**Annexe 2 Figures et tableaux modifiés
du rapport d'étude d'impact**

Restauration d'un tronçon de la rivière St-Louis
Beauharnois, Québec

FIGURE 2-1 RÉVISÉE
PRINCIPAUX OUVRAGES REQUIS POUR RÉALISER LE SCÉNARIO D'INTERVENTION RETENU

FIGURE 2-3 RÉVISÉE
OUVRAGES D'ISOLEMENT DE LA ZONE D'INTERVENTION

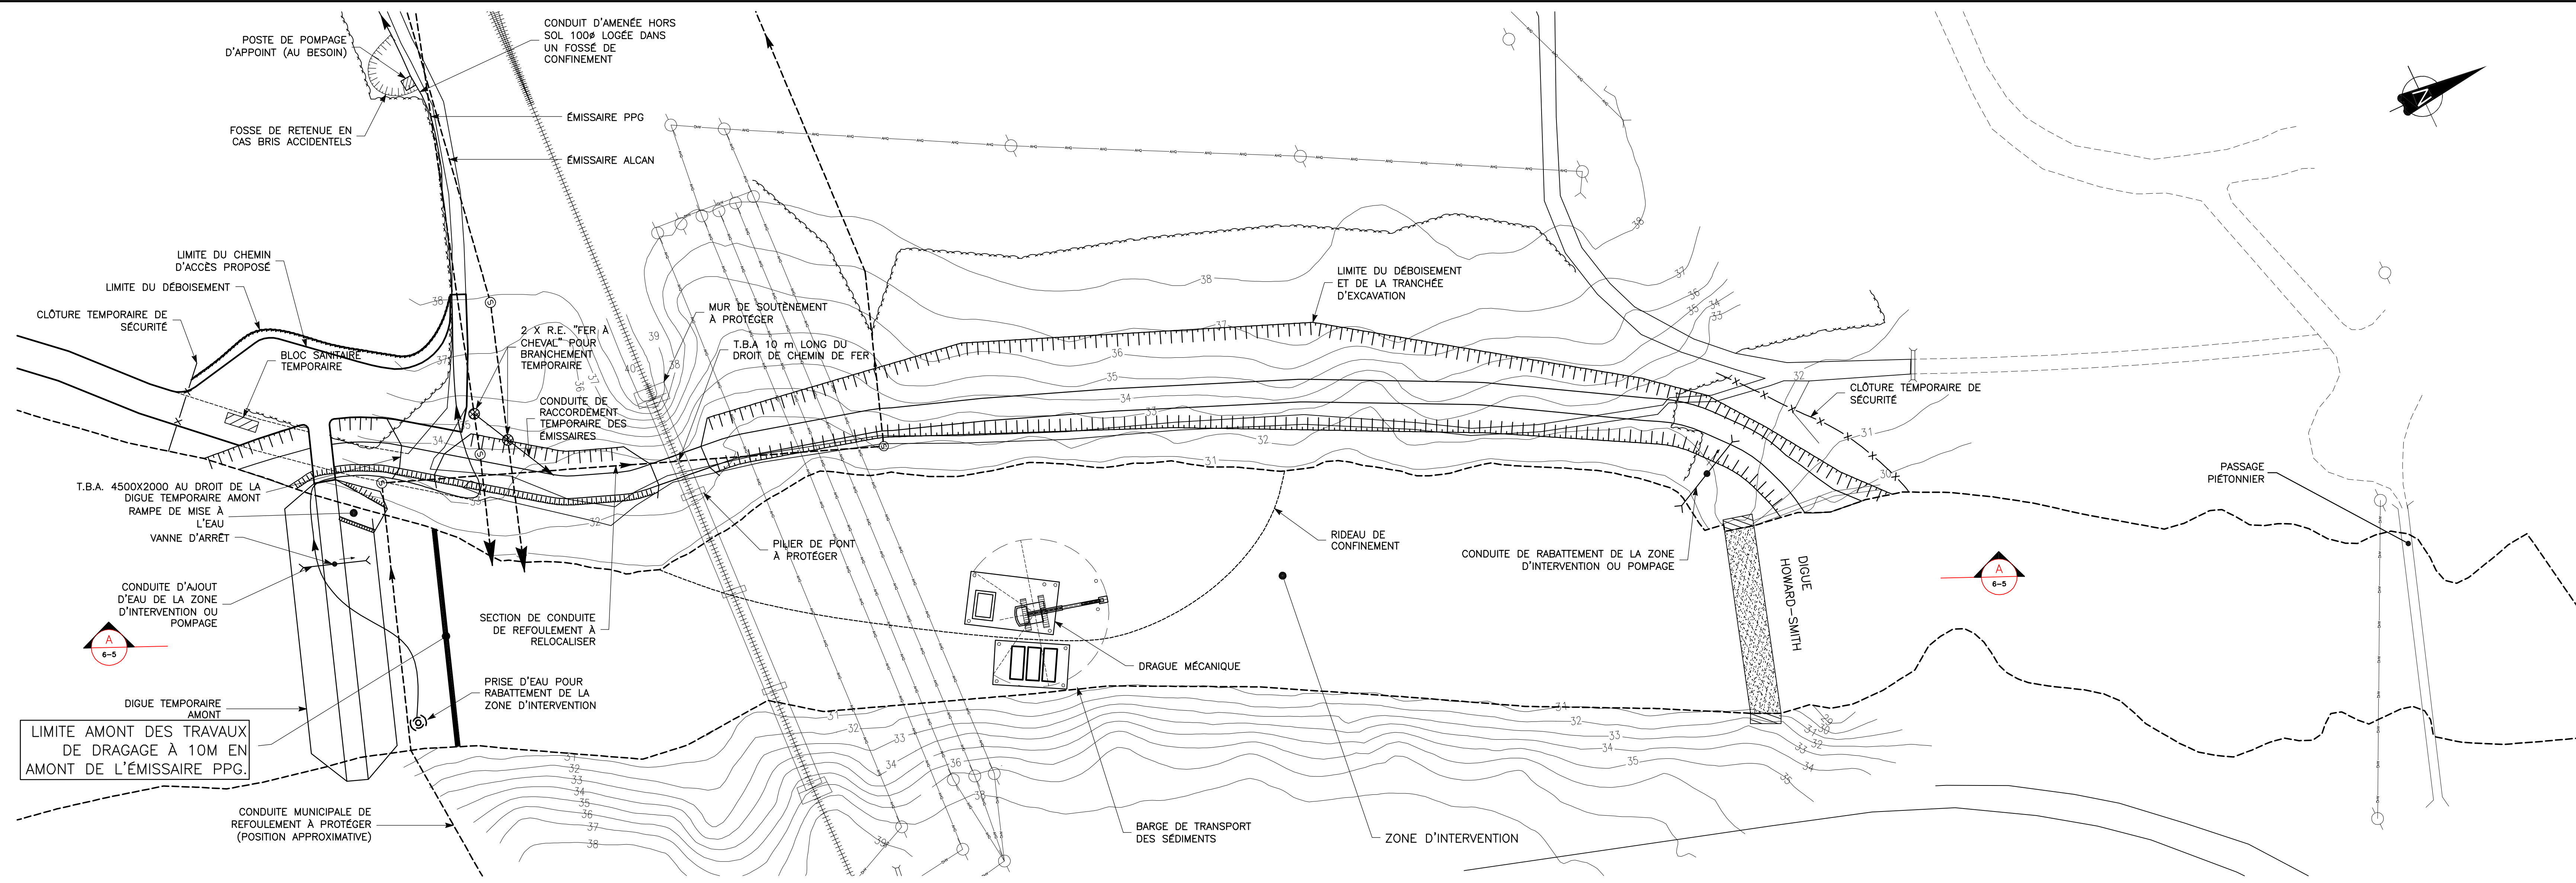
REV.	DATE	DESCRIPTION	Préparé Par	Vérifié Par
01	03-04-23	ADJUT AIR DE RAVITAILLEMENT ET RELOCALISATION DE LA PRISE D'EAU DE RABATTEMENT	S.P.	S.P.

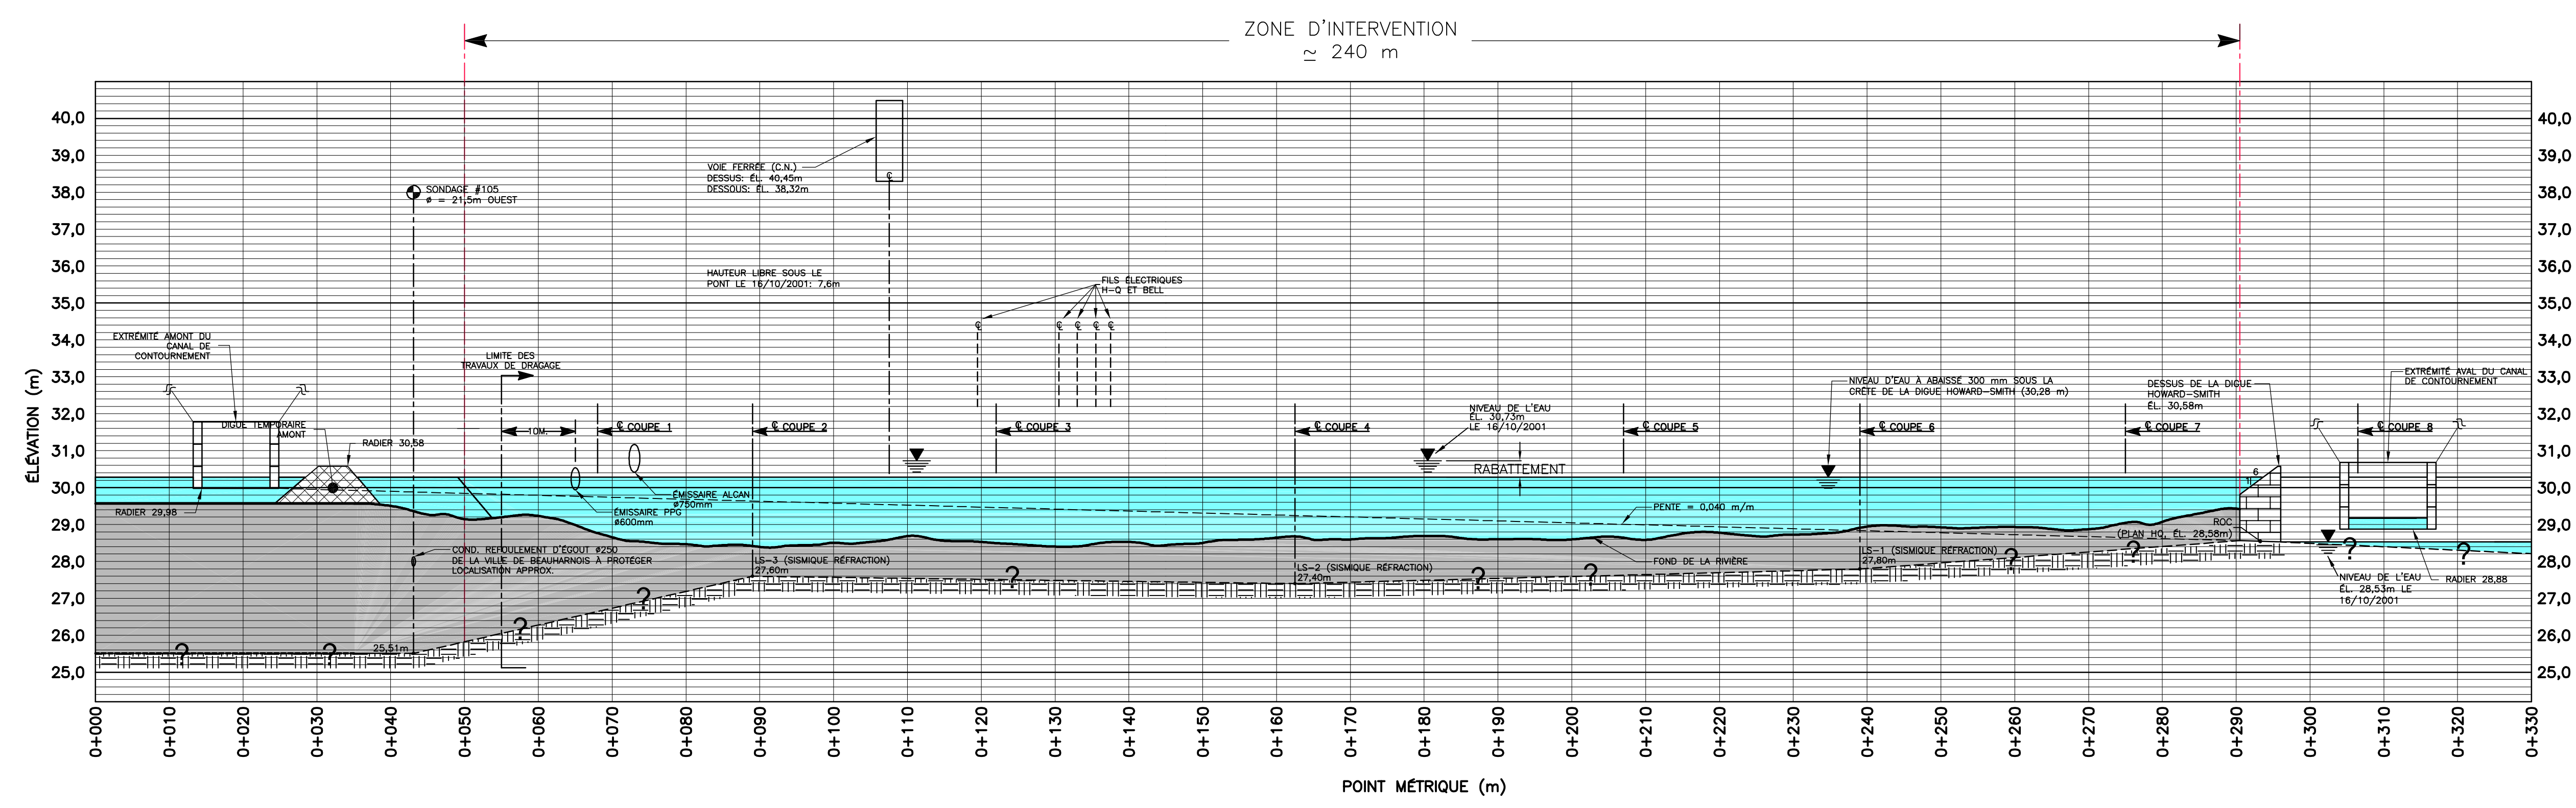
REV.	DATE	DESCRIPTION	Préparé Par	Véifié Par
01	03-04-23	MODIFICATION LOCALISATION PRISE D'EAU RABATTEMENT	S.P.	S.P.
